Dotyczy: przetargu nieograniczonego na zagospodarowanie wnętrza podwórzowego w kwartale ulic Krzywoustego i Grudziądzkiej we Wrocławiu (I etap), znak postępowania: WM/SZP/PN/104/2018/G

WYJAŚNIENIA TREŚCI SPECYFIKACJI ISTOTNYCH WARUNKÓW ZAMÓWIENIA

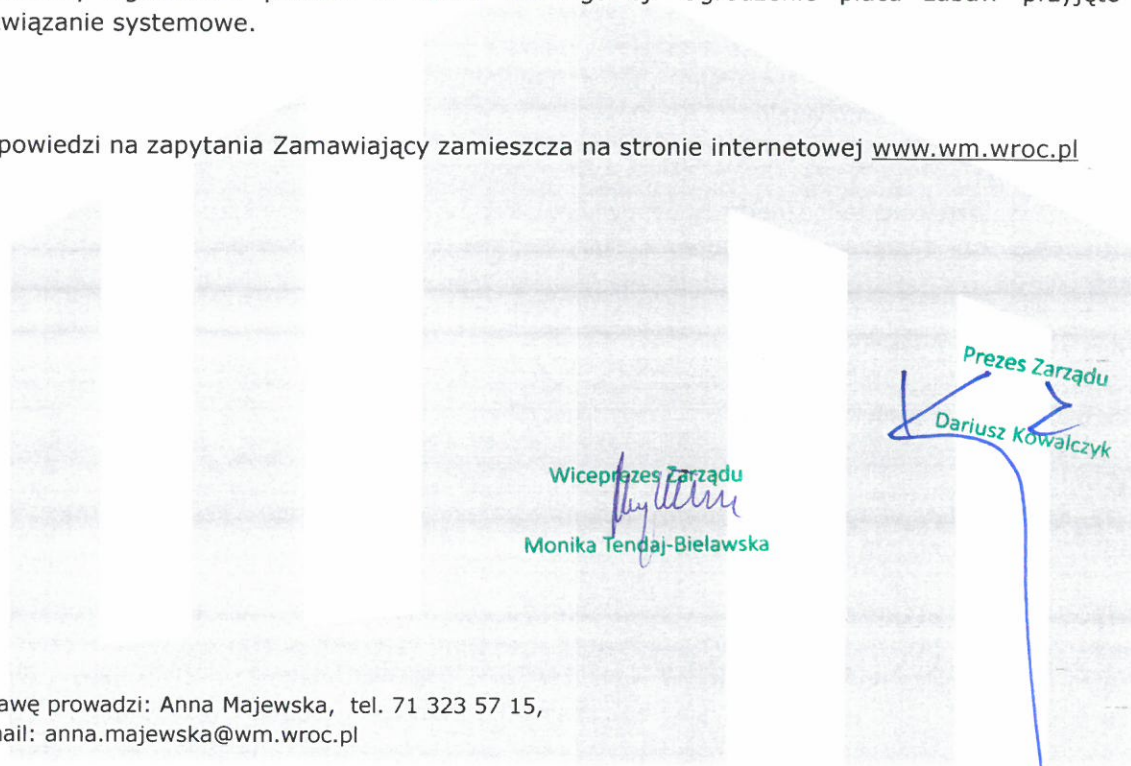
„Prosimy o doprecyzowanie opisu wyposażenia placu zabaw dla starszaków. Według przedmiaru komplet wyposażenia placu zabaw obejmuje pięć urządzeń zabawowych, natomiast w opisie do projektu wykonawczego zestaw nie uwzględniono huśtawki bocianie gniazdo.”

Zgodnie z przedmiarem. Należy uwzględnić huśtawkę bocianie gniazdo.
